SEGELFLYGETS TEKNISKA MEDDELANDE
LUFTVÄRDIGHETSDIREKTIV

L-1261

Flygmotor
Grob 2500

Kontroll av flottörventil i förgasare

Fig 1

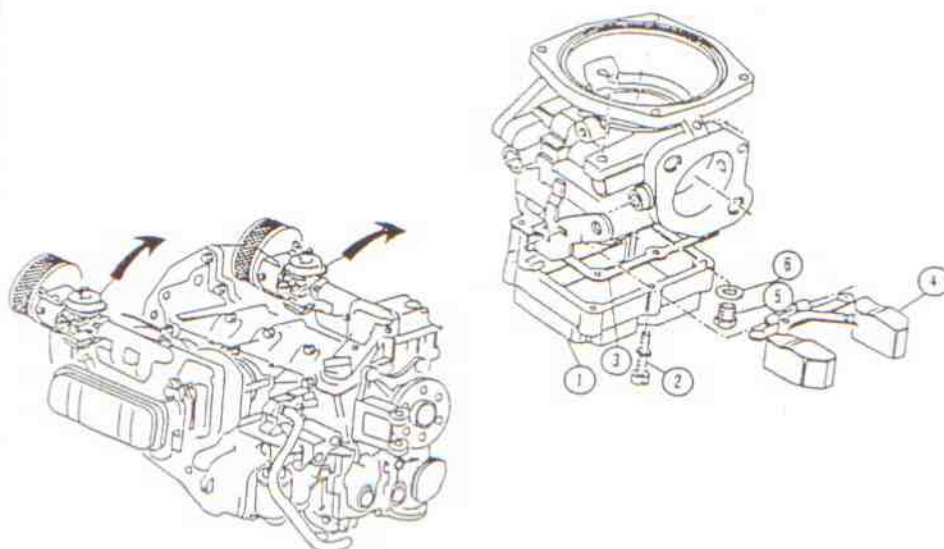
2. Skruva bort de sex skruvarna (2) med fjäderbrickor och tag ner flottörhuset (1) och tätningen (3) och töm flottörhuset på bränsle (fig 1).
 3. Tag bort flottören (4) nedåt.

Fig 2

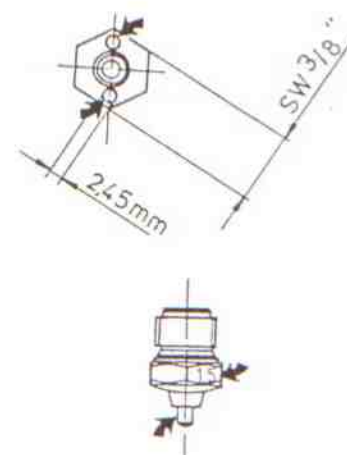
4. Demontera flottörnålventilen (5) med packning (6).
 5. Kontrollera att ventilen har två hål $\varnothing 2,45$ mm och märkningen 1.5 på sidan enligt fig 2. Två tillåtna alternativ för ventilnålens färg förekommer;

- Gul: Ventilnålen är gjord i mässing med gummispets.
 - Silver: Ventilnålen är gjord i stål.

6. Om alla värden överensstämmer med punkt 5 återmonteras ventilen med ny tätning. Avviker ventilen från dessa data skall den bytas ut mot en ny, P/N B.19052.
7. Montera flottören och justera till 16,5 mm (Se "Assembly and Repair Manual G 2500").
8. Montera flottörhuset med ny tätning P/N REF .28.
9. Montera motorkåporna och motorkör. Vid behov utföres inställningar enligt "Assembly and Repair Manual G 2500" och "Operations Manual G 2500".
